Concertation sur l'amélioration de la sûreté
des réacteurs de 900 MWe du parc nucléaire français
dans le cadre de leur 4^{ème} réexamen périodique

COMPTE RENDU DE LA CONCERTATION
établi par le Comité opérationnel de la concertation

ANNEXE 1/2
QUESTIONS-REPONSES
SUR LA PLATEFORME NUMERIQUE

Figure 1 Zone de fuite

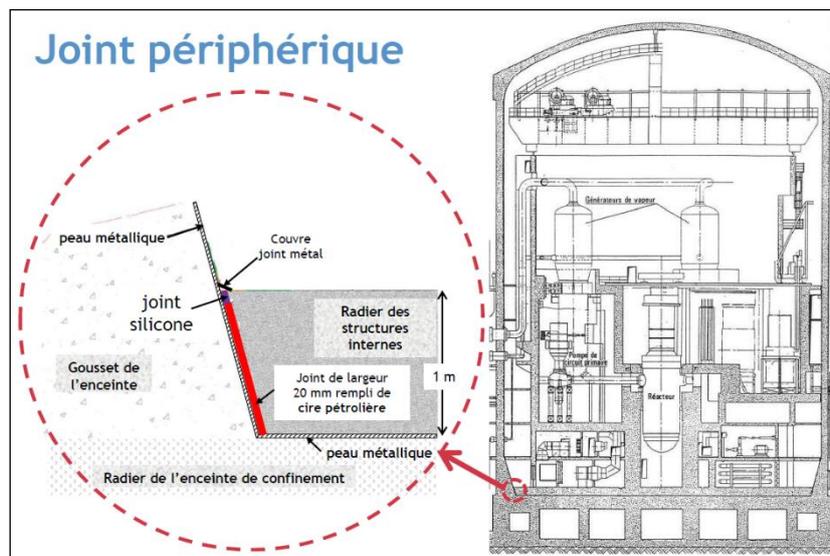
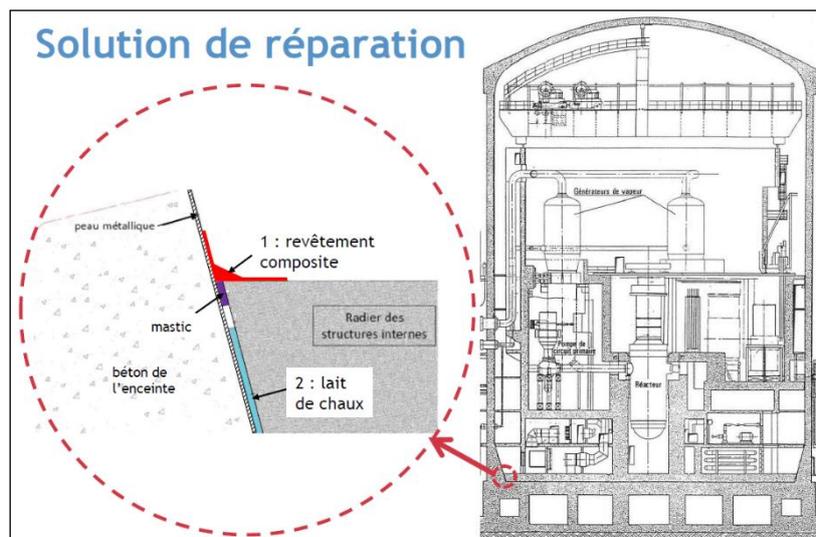
La zone de fuite (vraisemblablement d'une surface de quelques mm²) est située dans la partie inférieure de l'enceinte de confinement (au niveau du joint de dilatation périphérique : voir figure 1 ci-dessous) mais elle n'a pas été repérée exactement. Une corrosion localisée du liner ou peau métallique d'étanchéité de l'enceinte est la cause la plus vraisemblable.

La technique mise en œuvre (pose d'un revêtement composite en surface interne de la partie basse de l'enceinte de confinement et remplissage du joint de dilatation périphérique avec du lait de chaux pour protéger le liner métallique de la corrosion : voir figure 2 ci-dessous) a une efficacité démontrée par l'épreuve de l'enceinte de confinement (mise en pression et mesure du taux de fuite en air) : les critères de sûreté (taux de fuite en air) sont respectés. Cette technique pourrait être utilisée sur d'autres enceintes de réacteur de 900 MW en cas de nécessité (non-respect du critère de taux de fuite en air lors d'une épreuve décennale).

Figure 2

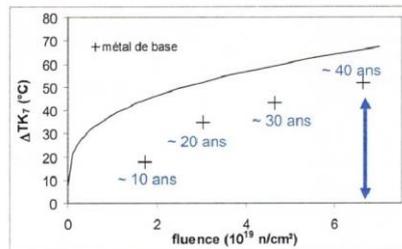
transition des essais sur éprouvettes Charpy avec entaille en V, rompues sur un mouton pendulaire). Le décalage de la température de transition fragile/ductile est mesuré pour un niveau de résilience de 7 daJ/cm² (TK₇ en °C). Pour la durée de fonctionnement de 40 ans initialement prévue, le décalage de la courbe de transition est mesuré sur les courbes obtenues des différents résultats de mesures sur le matériau non irradié et sur le matériau irradié avec une fluence de 7.10¹⁹ n/cm² (2). **(FIGURE 1)**

On constate sur la figure 1 d'une part une dispersion sensible des résultats pour une température donnée. Ces résultats sont fournis **sans évaluation de l'incertitude de mesure correspondante**. Or, les résultats d'essai Charpy sont entachés d'incertitudes de mesures importantes liées à différents paramètres :

Figure 3

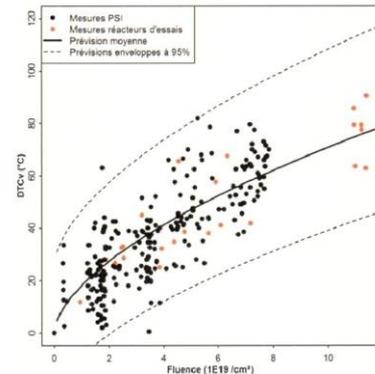
Les premiers résultats de la comparaison avec les prévisions (**FIGURE 3**) montrent que sur le métal de base, 7 résultats sur 130 dépassent de plus de 10°C les estimations de la formule prévisionnelle (3). L'explication donnée est l'hétérogénéité métallurgique liée à la solidification du lingot ayant servi à réaliser la virole de cœur. Les fonds d'entailles des éprouvettes Charpy peuvent être situées dans des zones de ségrégation du phosphore dans les joints de grain du matériau (dites « zones sombres »), conduisant à des amorces de ruptures intergranulaires brutales. Pour tenir compte de la forte dispersion des résultats du PSI sur éprouvettes Charpy, l'ASN a demandé à EDF une révision de la formule prévisionnelle en prenant en compte les résultats obtenus en réacteurs expérimentaux pour des fortes fluences (7). Néanmoins, dans les analyses de tenue mécanique, on utilise les formules de prévision moyenne + 2 σ qui conduisent à des RT_{NDT} à 40 ans modérées compte tenu des faibles teneurs en éléments fragilisants (8).
